**KOMENDA POWIATOWA
PAŃSTWOWEJ STRAŻY POŻARNEJ
w SZCZECINKU**

Znak sprawy: PZ.52800.2.2024

**PROTOKÓŁ
ustaleń z czynności kontrolno-rozpoznawczych**

Państwowa Szkoła Muzyczna I i II st. im. Oskara Kolberga w Szczecinku, ul. 3 Maja 2, 78-400 Szczecinek.

Składowanie materiałów palnych, parter klatka S3

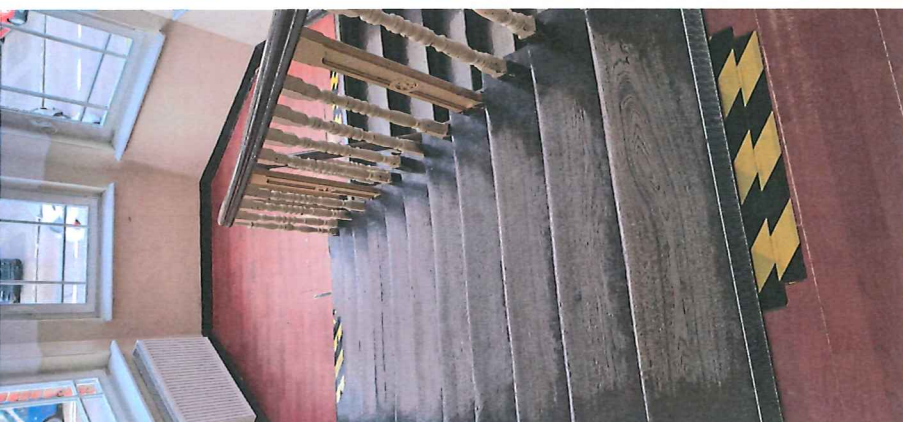
3.	Składowanie materiałów palnych na drogach ewakuacyjnych (parter klatka S3).	<input type="checkbox"/> usunięto w trakcie kontroli
4.	Składowanie materiałów palnych w pomieszczeniach technicznych – piwnica przy drzwiach wyjściowych.	<input type="checkbox"/> usunięto w trakcie kontroli

Klatka S3, wykładzina podłogowa - biegi oraz spoczniki:

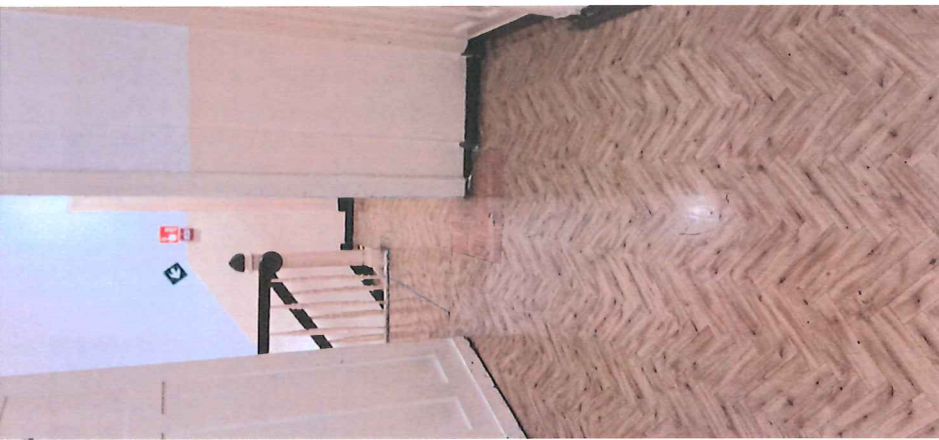
7.	Klatki schodowe S1, S2, S3 oraz S4 nie zostały obudowane i zamykane drzwiami dymoszczelnymi oraz wyposażone w urządzenia zapobiegające zadymieniu lub służące do usuwania dymu, uruchamiane samoczynnie za pomocą systemu wykrywania dymu.	<input type="checkbox"/> usunięto w trakcie kontroli

Mała sala koncertowa (mała aula) III piętro, wejście na antresolę:

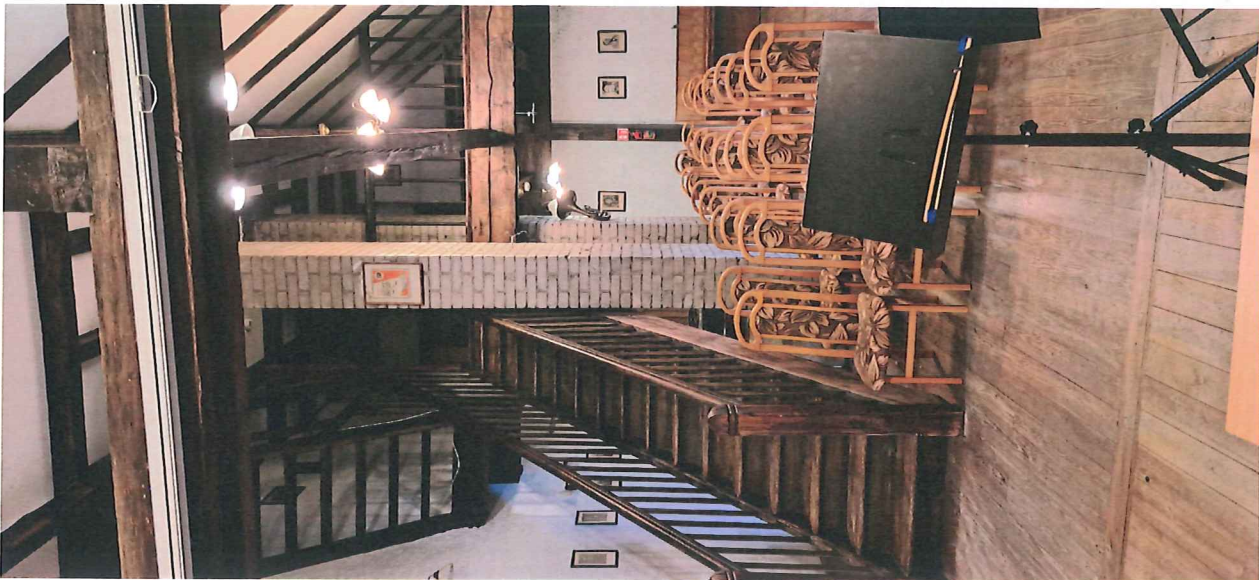
11.	Brak wymaganego oświetlenia awaryjnego w odniesieniu do strefy pożarowej zakwalifikowanej do kategorii zagrożenia ludzi ZL I (mała aula III piętro, duża aula II piętro) oraz na drodze ewakuacyjnej prowadzącej z tej strefy na zewnątrz budynku (droga ewakuacyjna z pomieszczenia małej auli w kierunku klatki S4).	<input type="checkbox"/> usunięto w trakcie kontroli
